II/102 hr. hl. města Prahy-Štěchovice, rekonstrukce. ETAPA II

Rekonstrukce vozovky - Davle-Štěchovice

102/14

39Objednatel: **Krajská správa a údržba Středočeského kraje, příspěvková organizace**

Příloha: fotografie z místa cca km 10,440, vzorové příčné řezy

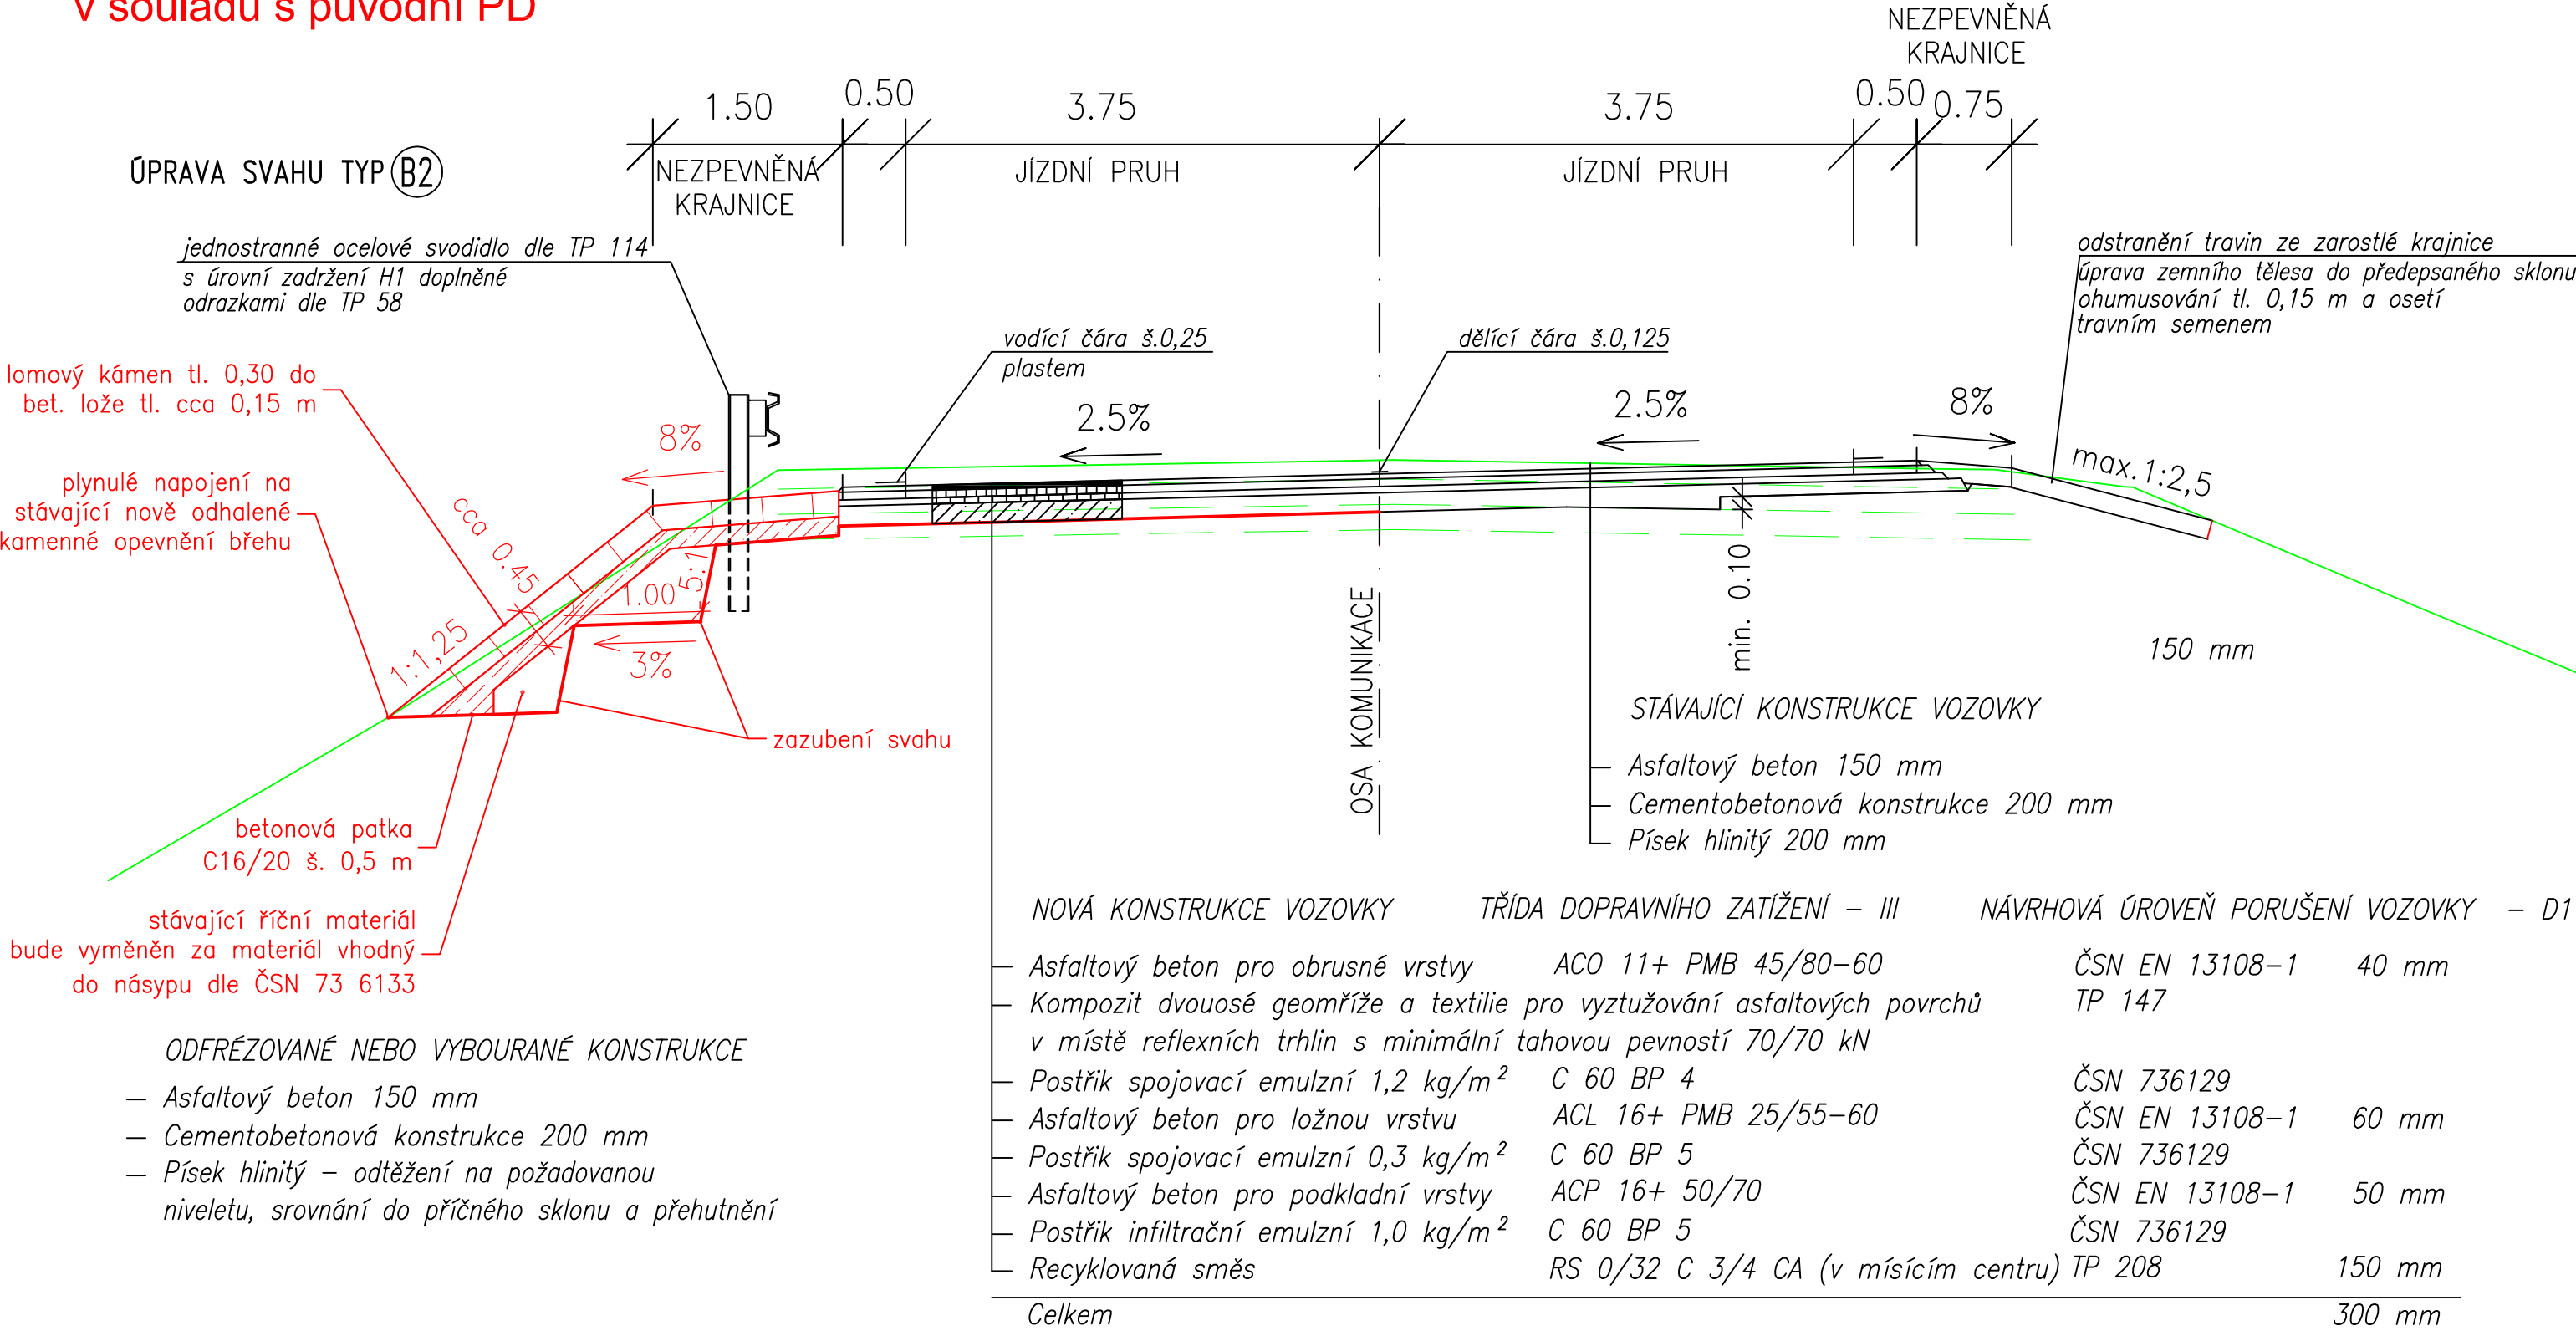
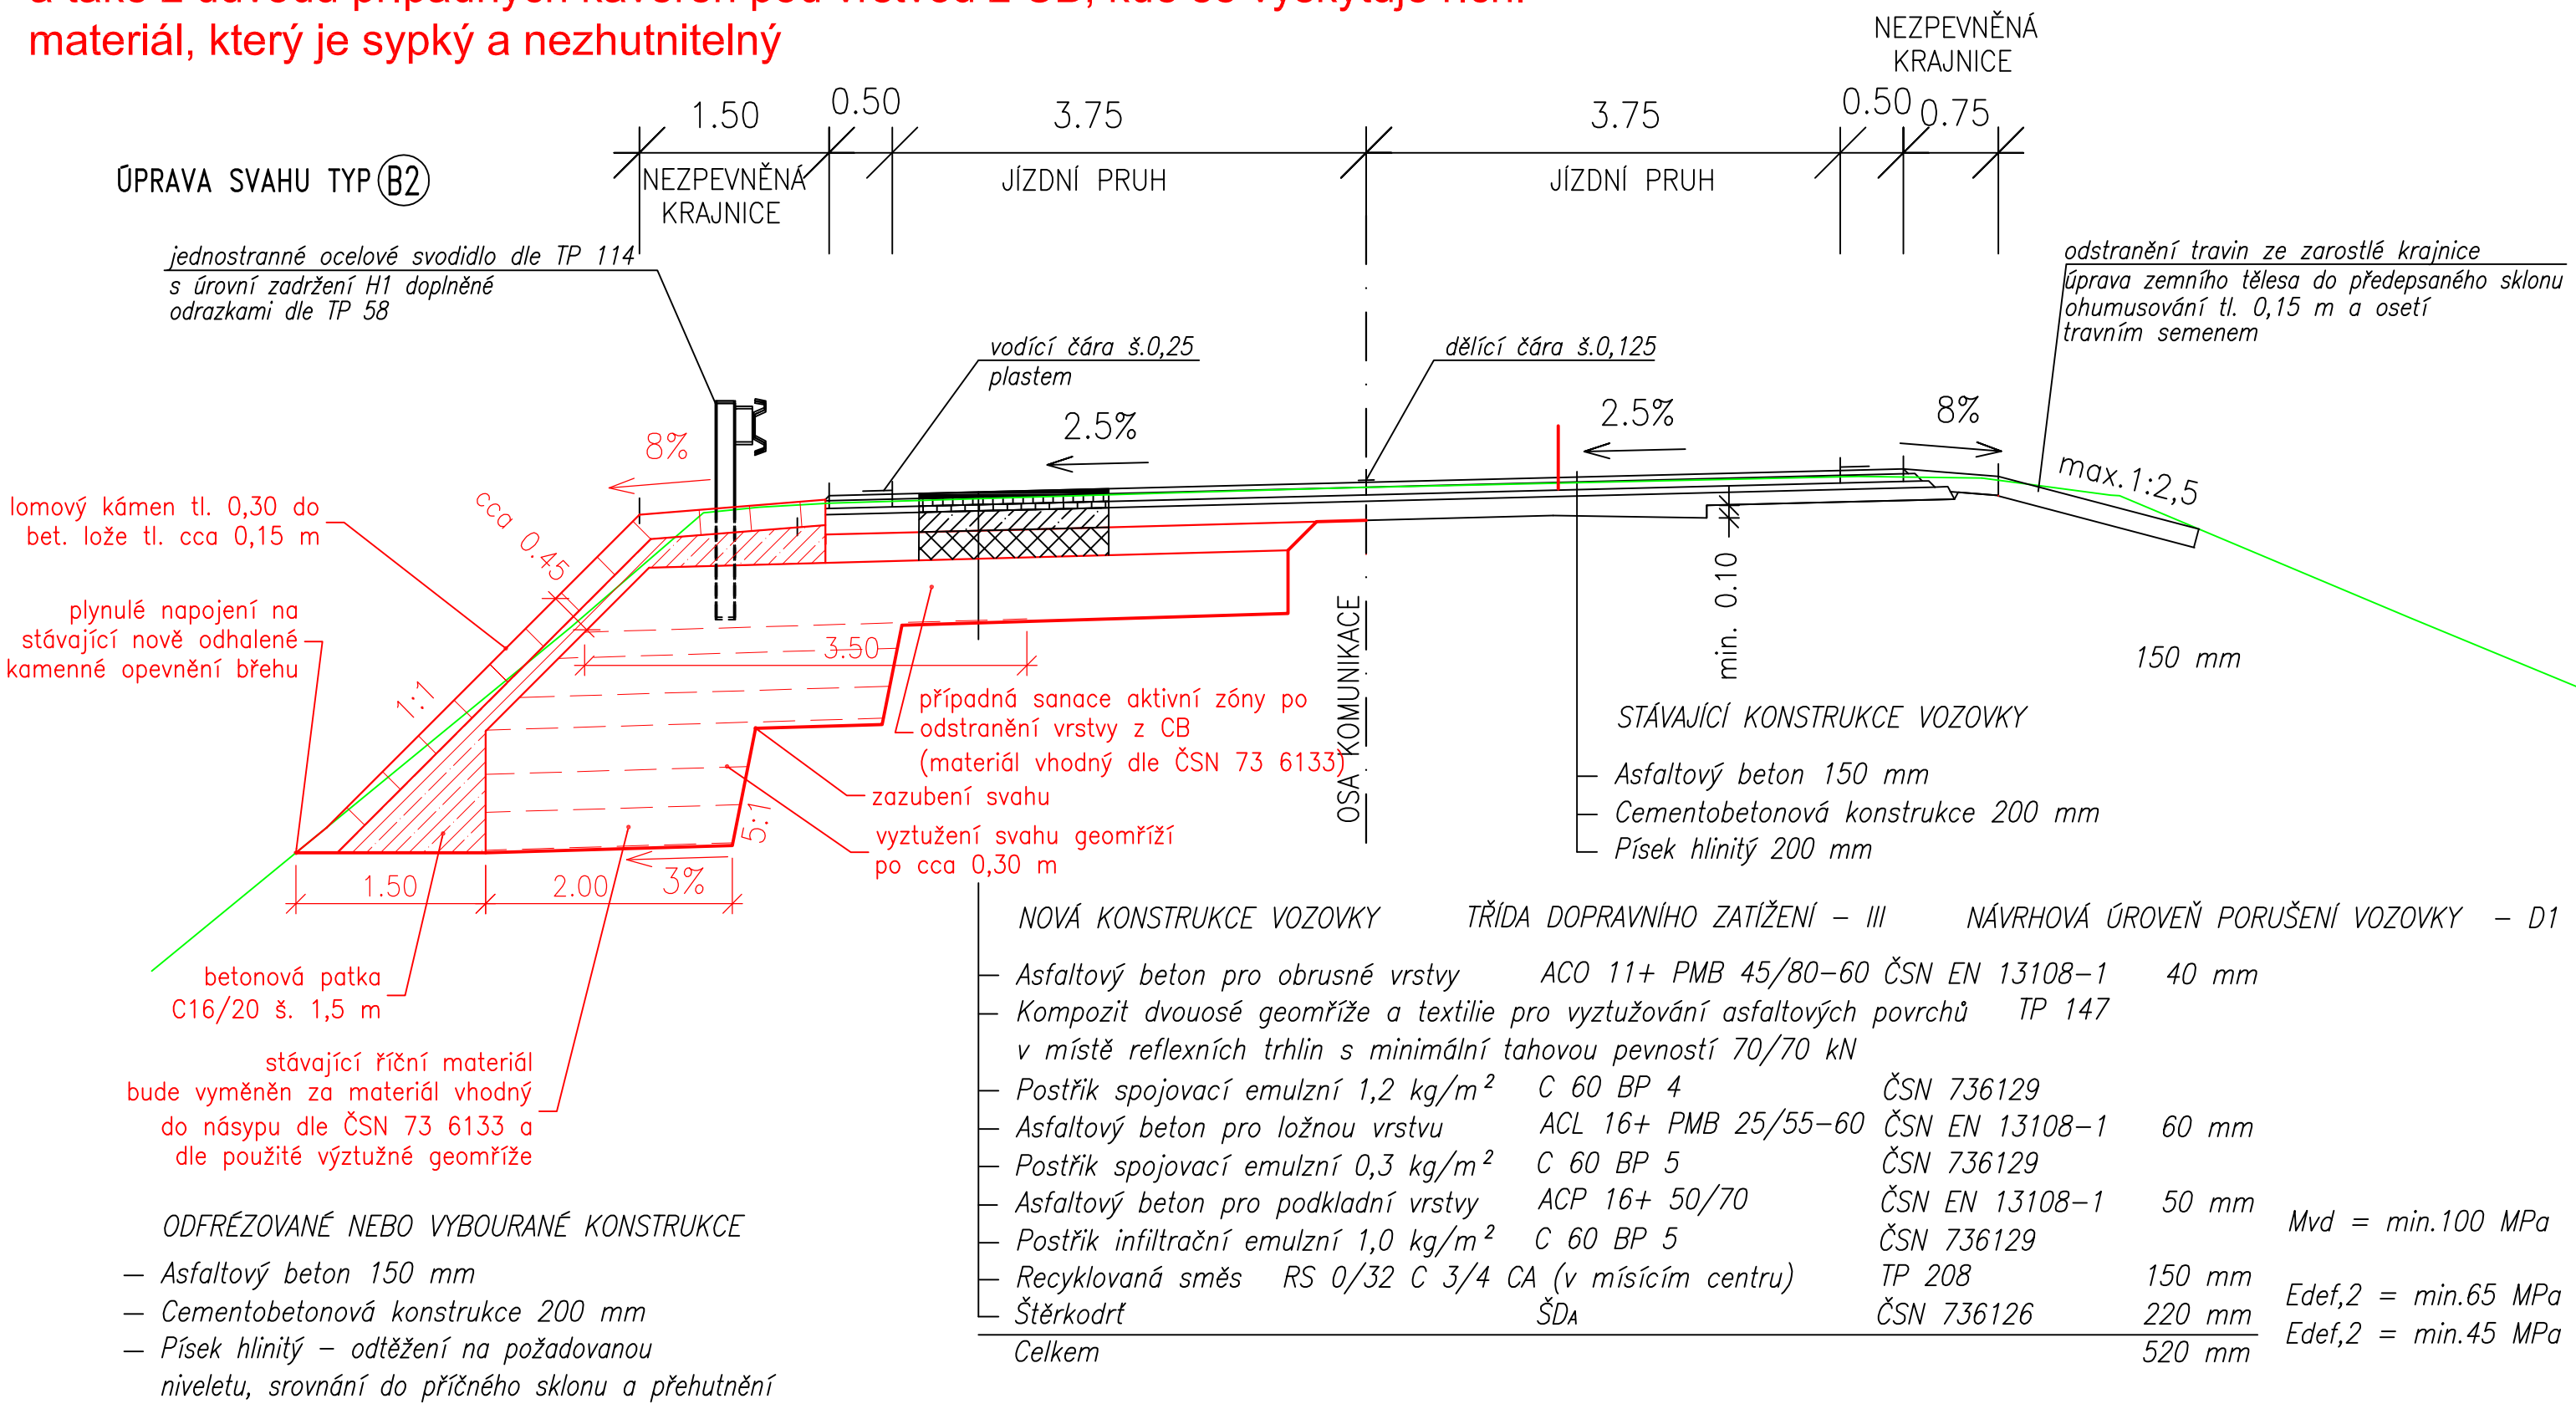
ZMĚNA SVAHU TYPU B2 DLE POŽADAVKU POVODÍ
(sklon 1:1,25 a nižší)

Pozn.: ve staničení cca 10,465-10,540
dojde k tzv. zazubení svahu a odstranění CB
v souladu s původní PD

(sklon 1:1 a vyšší)

Pozn.: ve staničení cca 10,360-10,465

dojde k odstranění CB z důvodu homogenizace

podloží a tím tak k prodloužení životnosti vozovky
